Vue latérale

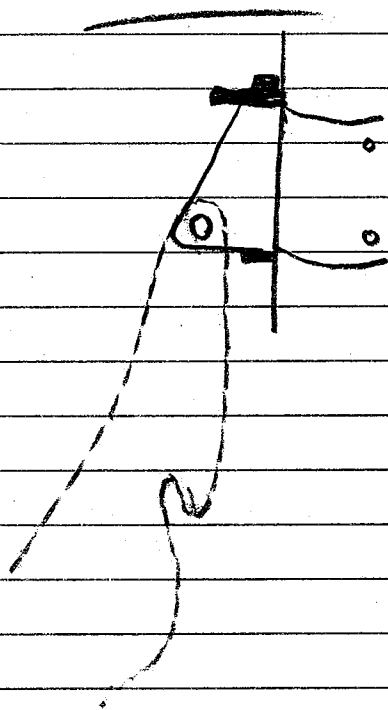
Avec beaucoup de tension sur le bichon
le levier a tendance a partir latéralement

→ des jeux ont tendance a s'ouvrir

Vu du haut

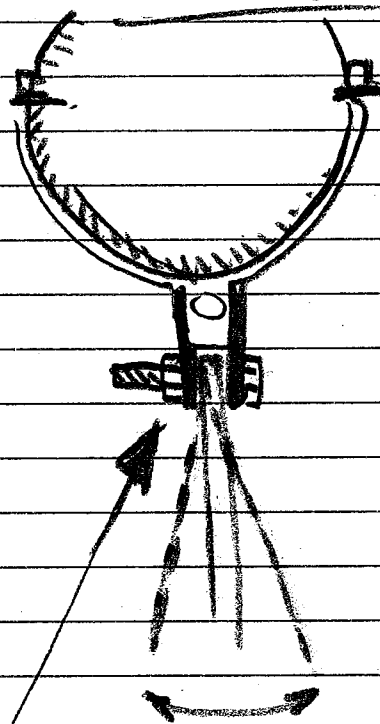
Mauvais
trop de jeux!

S'il y a trop de jeux le levier tord le
point d'attache au mât. Avec des mâts
carbon ça ne pardonne pas.

⚠️ Remplacer l'axe avec clips
par un boulon avec écrou
et serrer suffisamment pour
juste laisser de jeux pour que
le levier bouge librement.
